Agence Parcs Canada  
Réfection du quai de Grande-Grave – Parc National Forillon  
Projet N° 1413-5  
Addenda n° 02

## **PRÉCISIONS ET MODIFICATIONS AUX PLANS ET DEVIS**

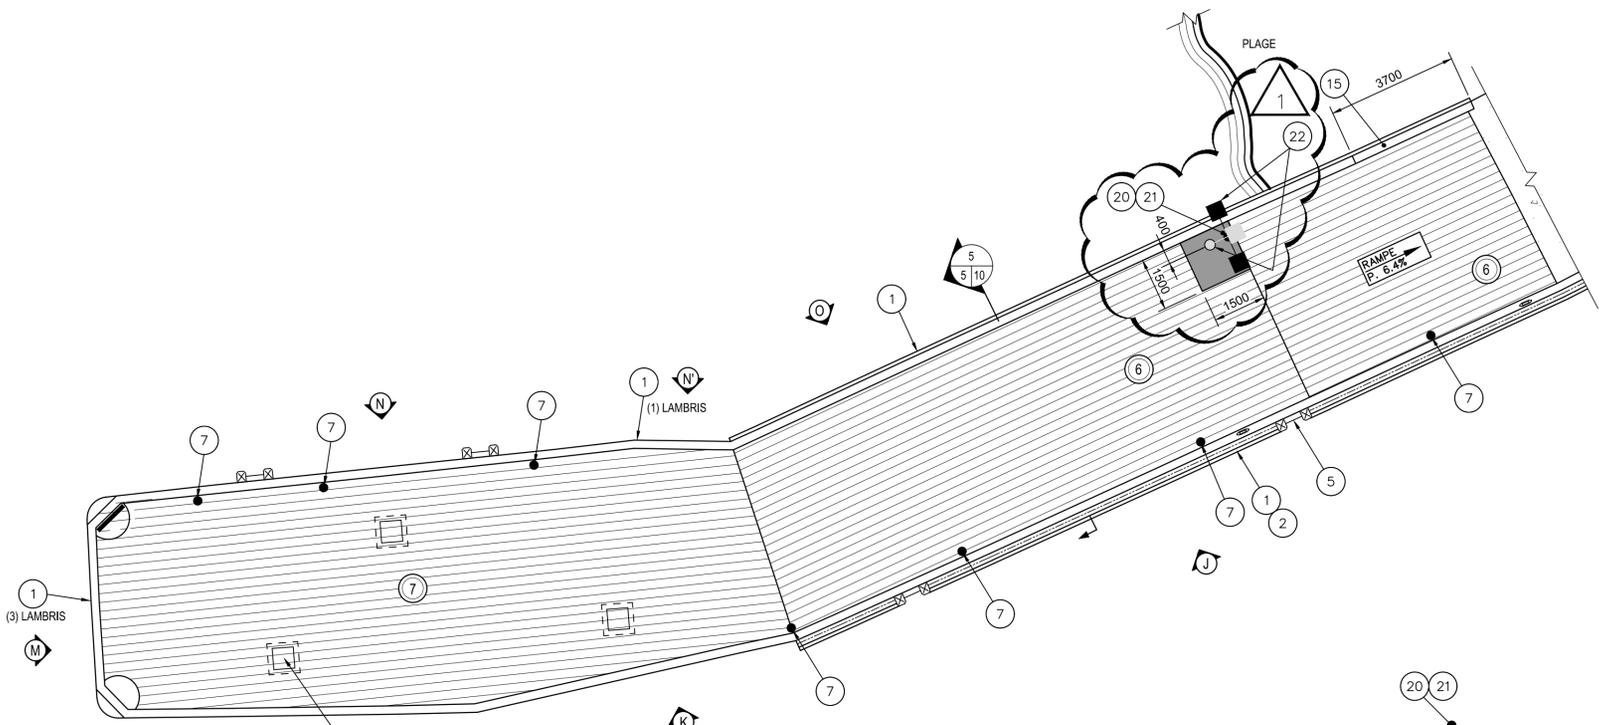
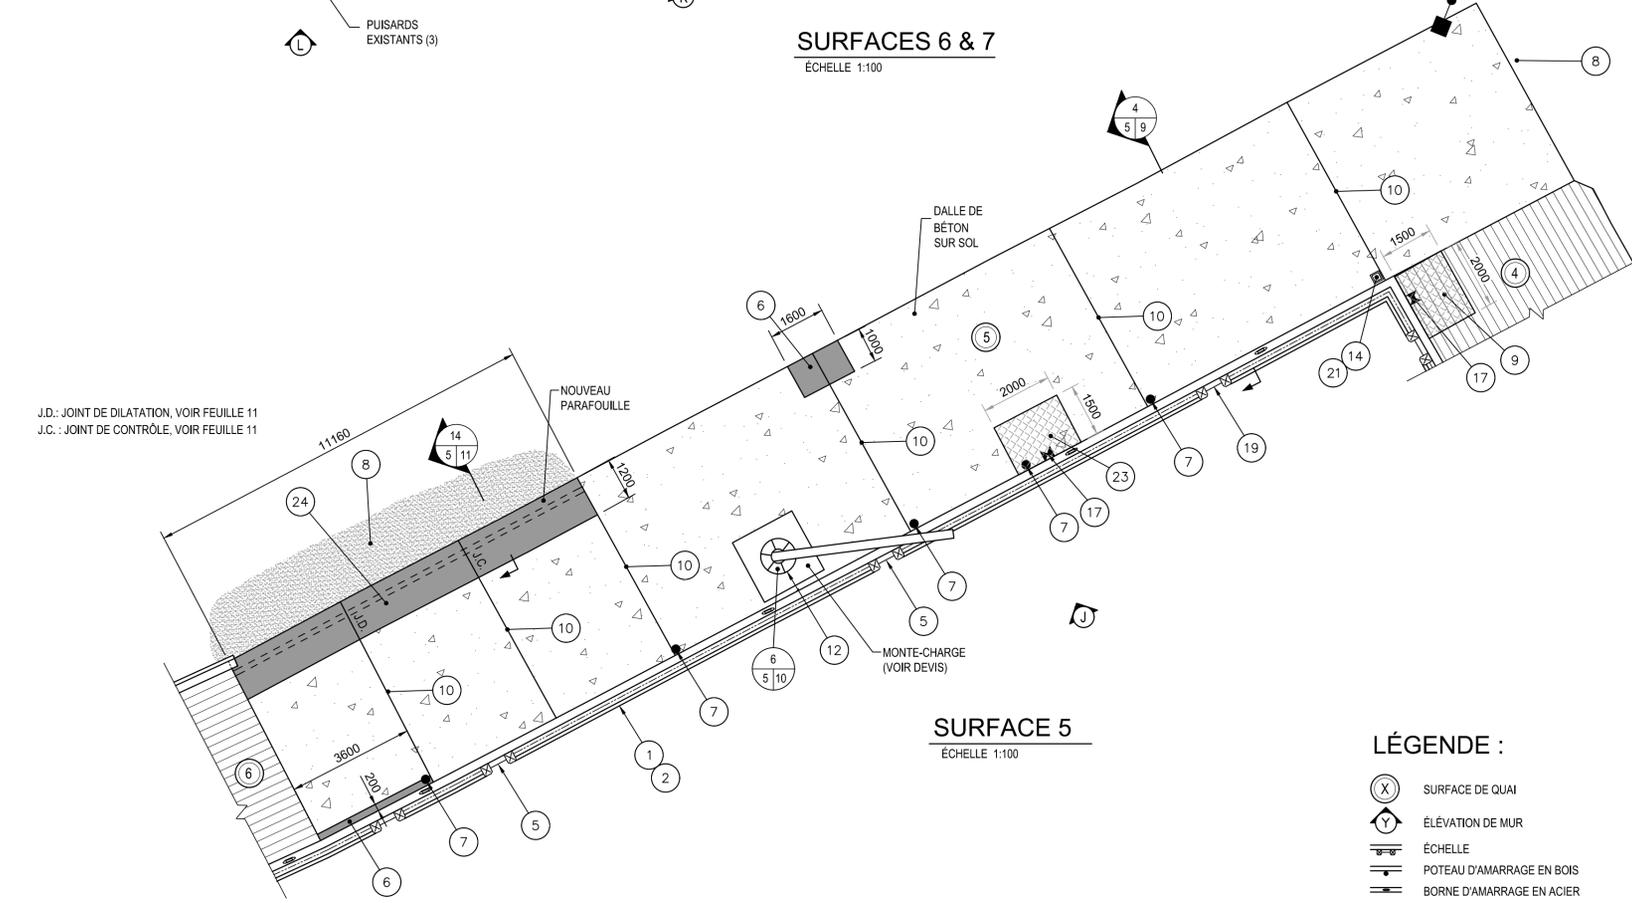
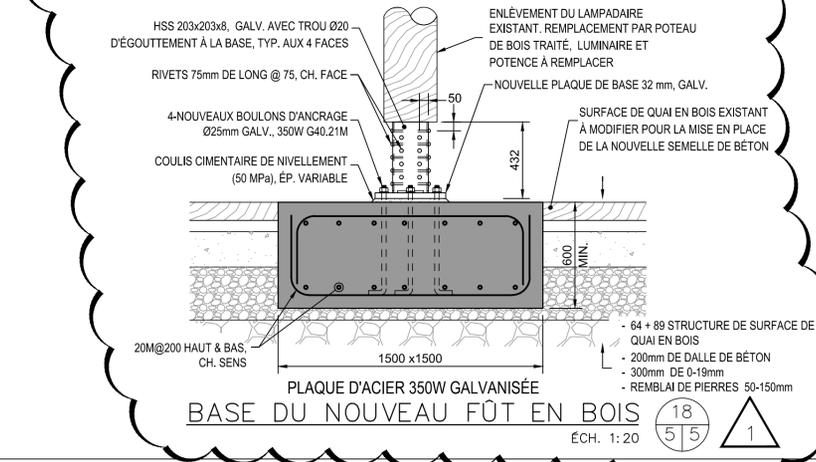
- Modification de la description de l'intervention n° 22.
  - Ajout de la nouvelle semelle pour poteau de bois en remplacement du fut en acier existant pour lampadaire.

No de plan ou dessin / File name	No feuille / Sheet no
159000094-PO	8/12

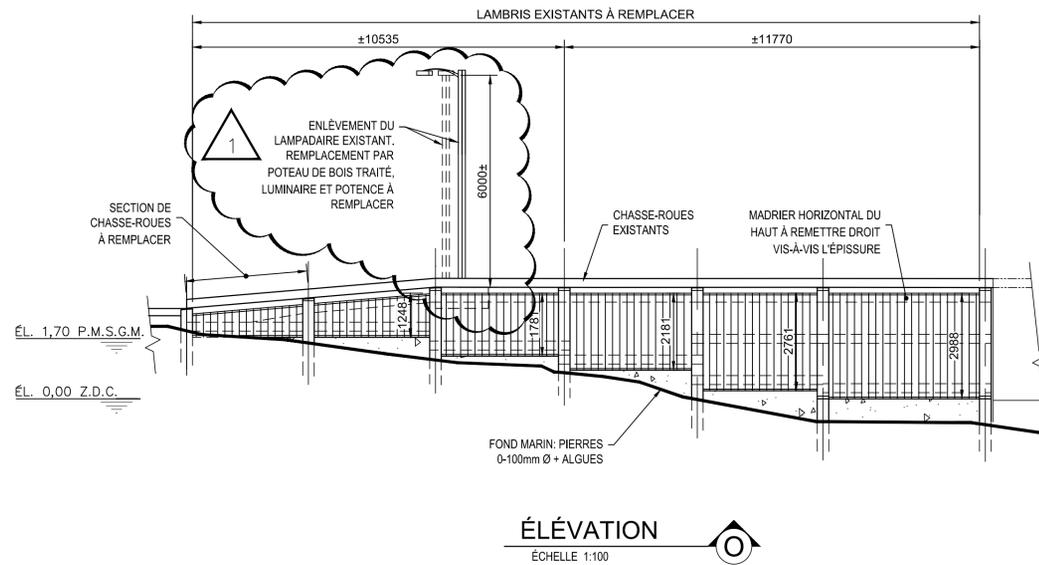
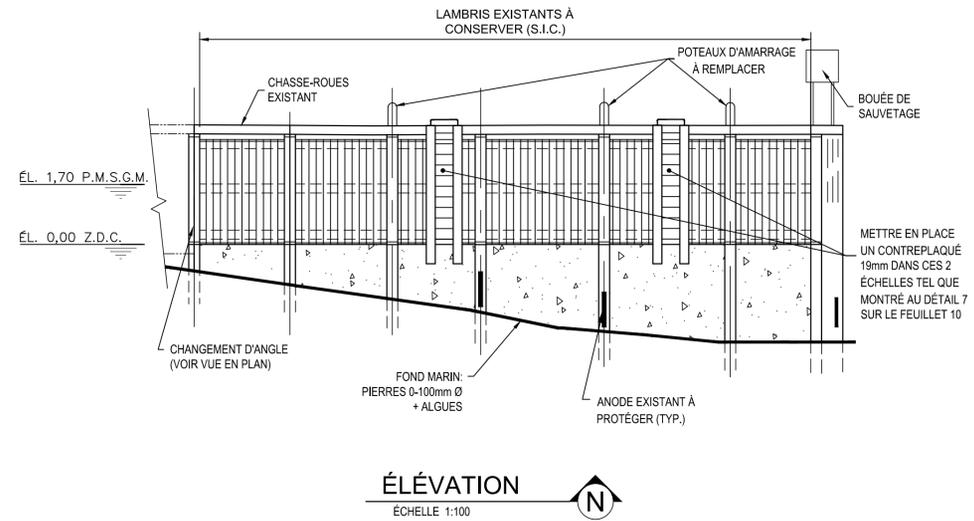
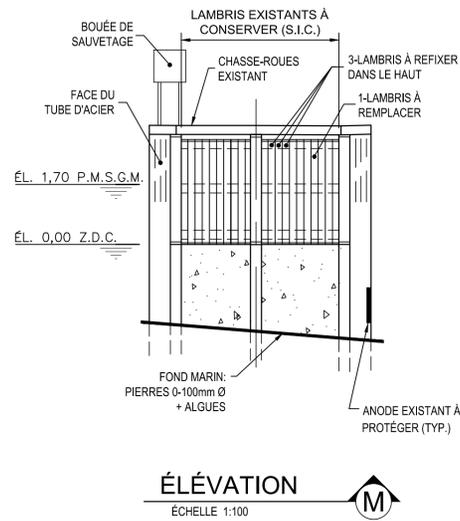
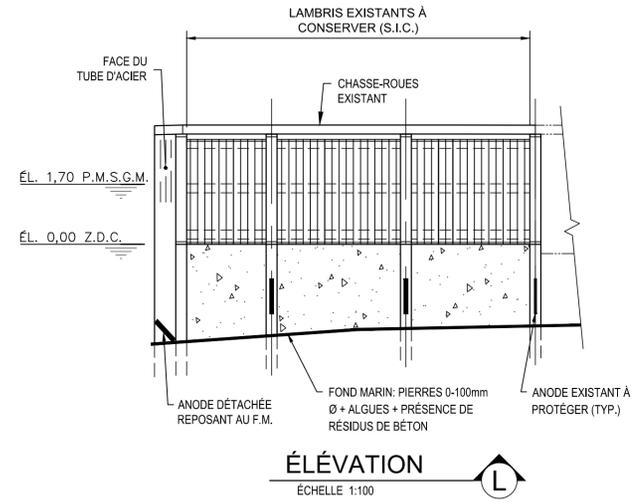
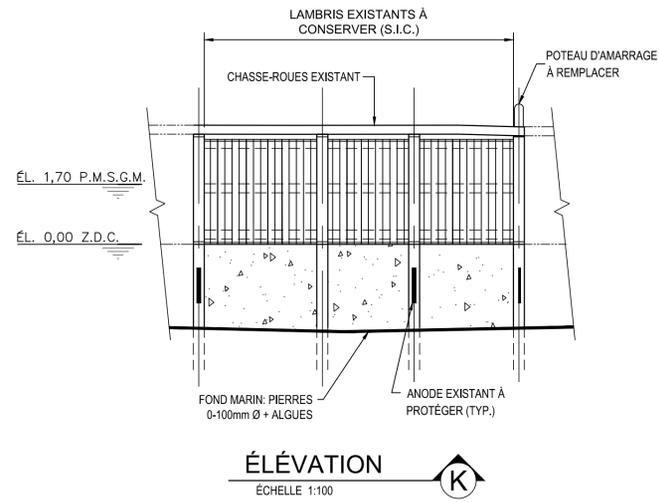
- 1.5 Modifications apportées au cahier de plan, le feuillet 8 est supprimée et remplacée par le feuillet 8 - Addenda n° 2:**
- Modification de la description de l'intervention au lampadaire existant sur la vue en élévation O.

COUPE SURFACE 5  
ÉCH. 1:20

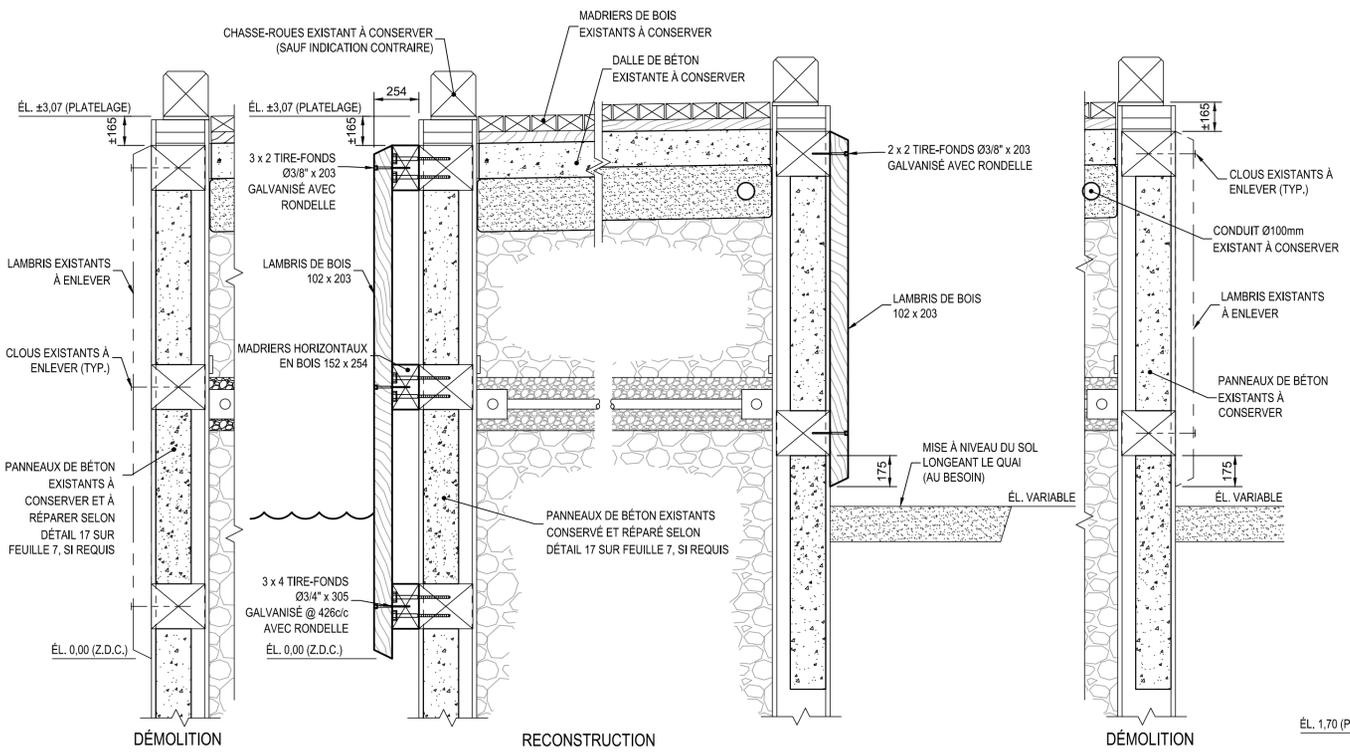
- 1.6 Modifications apportées au cahier de plan, le feuillet 9 est supprimée et remplacée par le feuillet 9 - Addenda n° 2:**
- Modification de l'espacement des tirefonds à la coupe surface 5.

No de plan ou dessin File name No feuille Sheet no  
159000094-PO 10/12

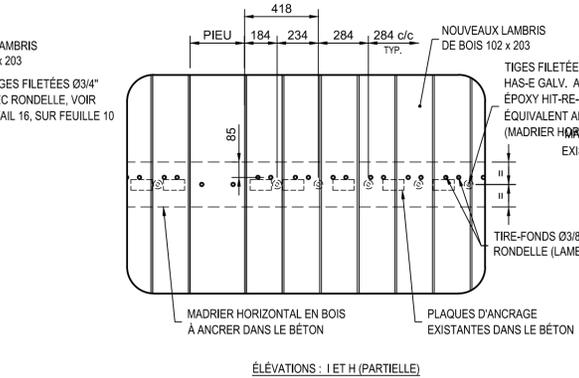
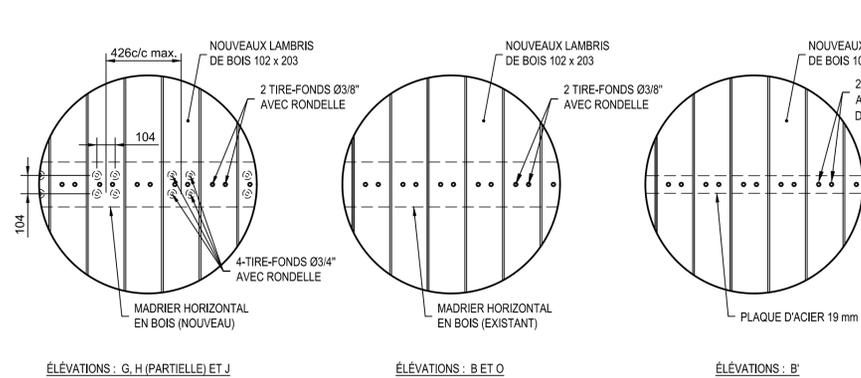
- 1.7 Modifications apportées au cahier de plan, le feuillet 10 est supprimée et remplacée par le feuillet 10 - Addenda n° 2:**
- Modification de la profondeur des ancrages des tiges filetées des montants de bois pour remplacement des échelles avec précision sur le type d'ancrage chimique.

No de plan ou dessin **159000094-PO** No de feuille **11/12**

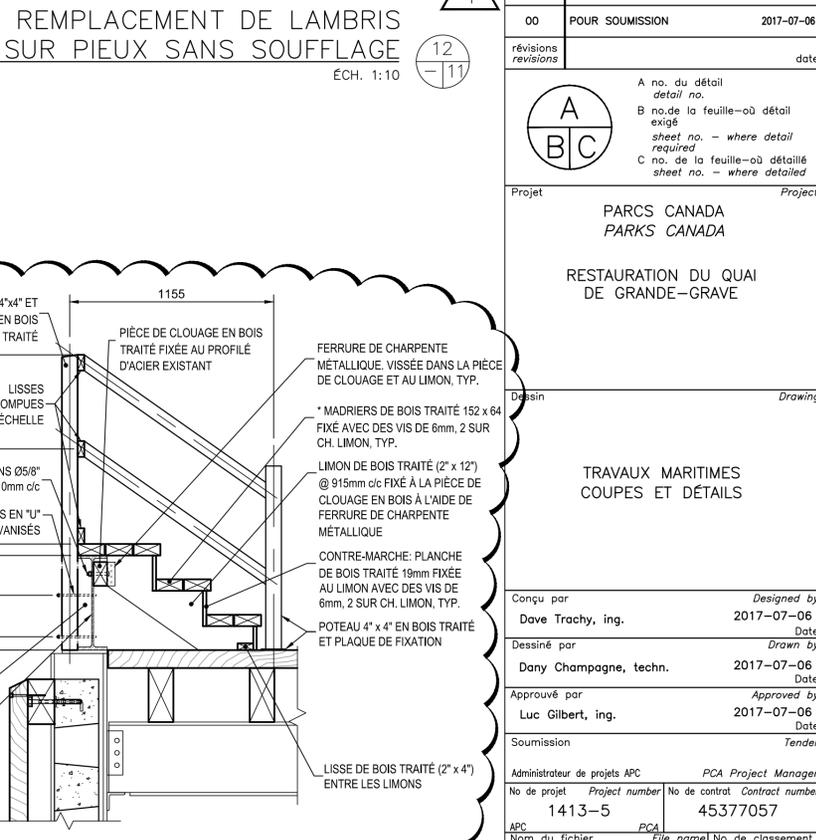
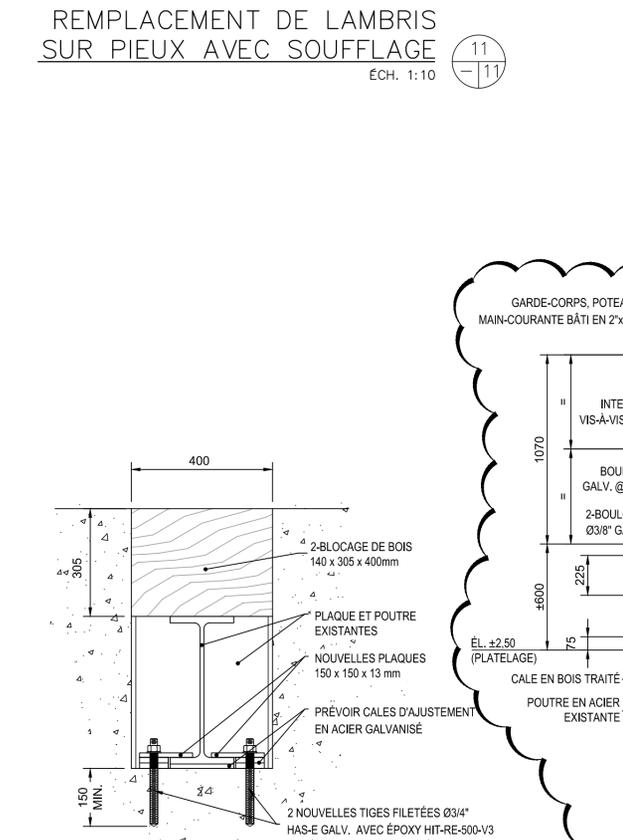
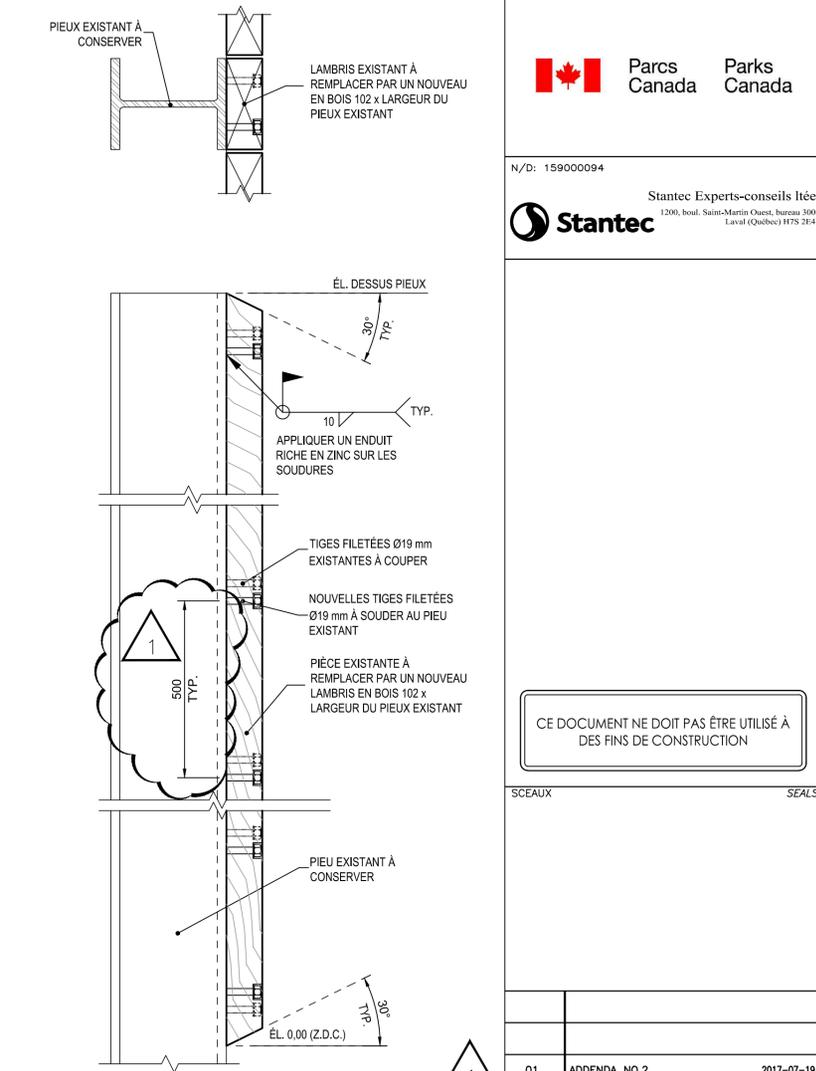
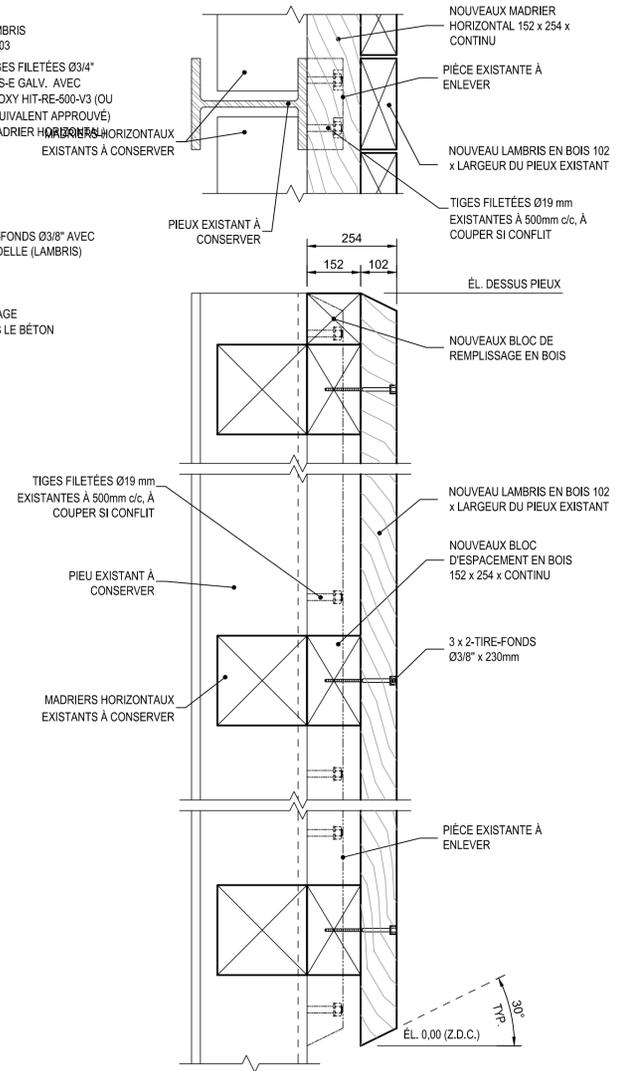
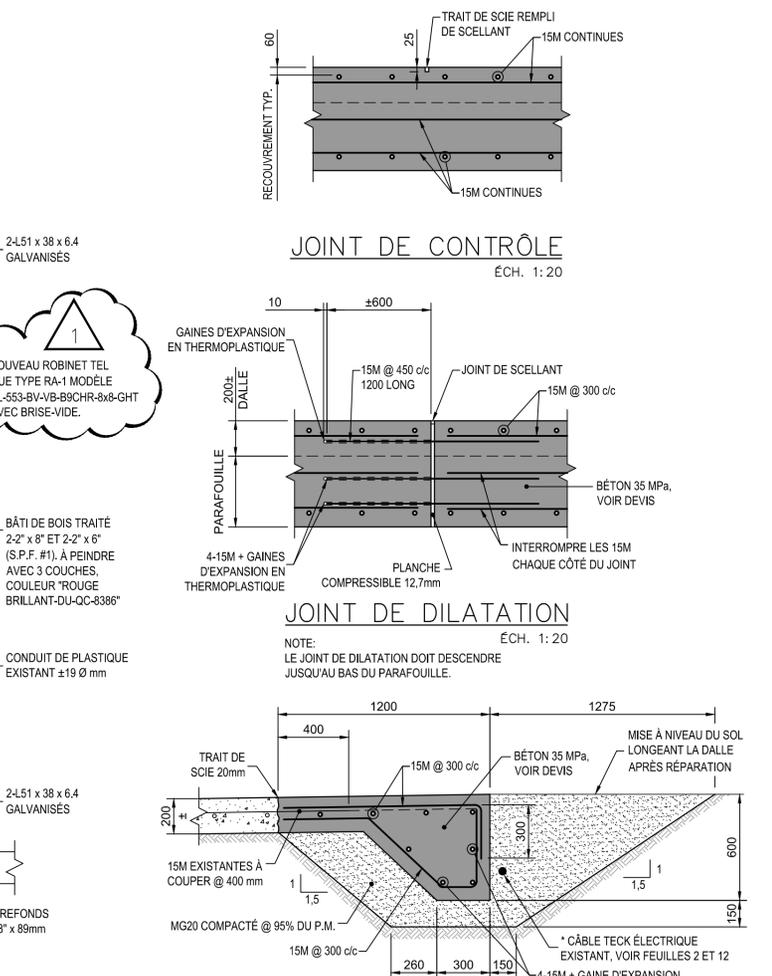
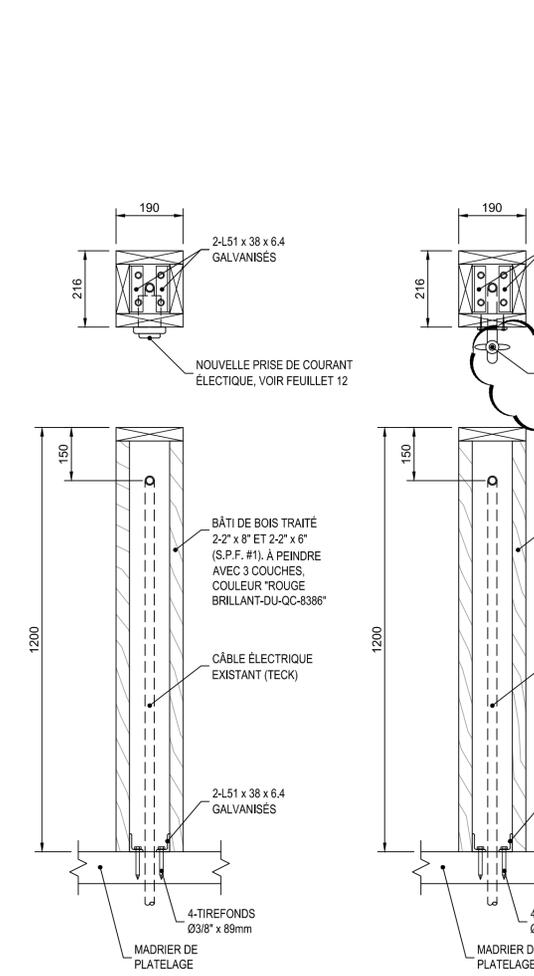
**1.8 Modifications apportées au cahier de plan, le feuillet 11 est supprimée et remplacée par le feuillet 11 - Addenda n° 2:**

- Modification du type de robinet pour station d'eau.
- Ajout des détails pour fixation du nouvel escalier et modifications du dessin à la coupe 15.
- Ajout d'une plaque d'attache pour fixation des blocages en bois aux poutres existantes à la coupe 13.
